**INFORME N° 158 - 2024/MINEM-DGAAM-DEAM-DGAM**

Asunto : Recurso de reconsideración interpuesto contra la Resolución Directoral N° 069-2023/MINEM-DGAAM

Fecha : Lima, 18 de marzo de 2024

Figura Obs. 13b: Diagrama unifilar del manejo de aguas de mina y efluentes

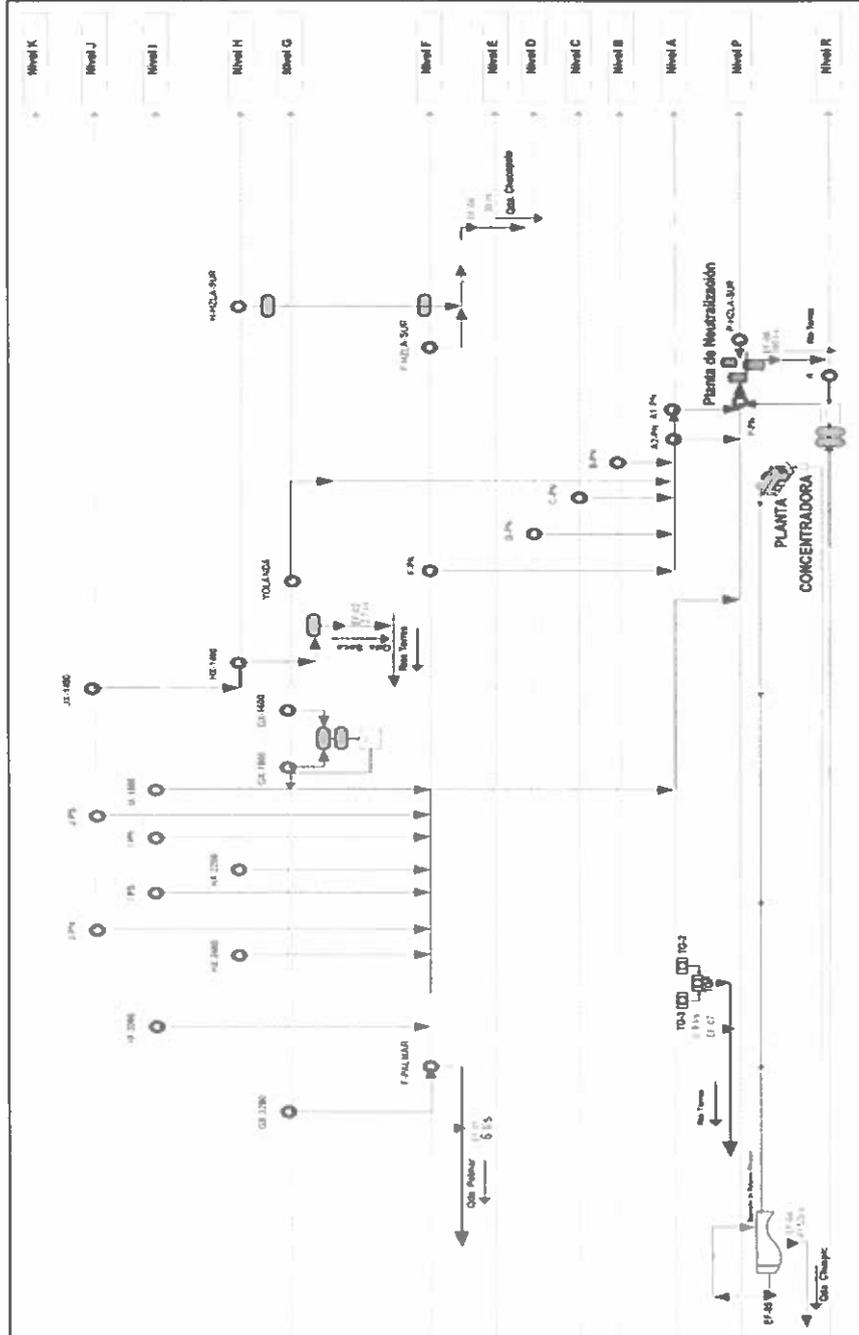
- b. Se indica que por un error en el Anexo 6.1 "Diagrama unifilar del manejo de aguas de mina y efluentes" se incluyó el vertimiento del efluente EF-05; no obstante, se precisa que dicho efluente se recircula al depósito de relaves. Además, en el anexo 8 se adjunta el diagrama unifilar actualizado.
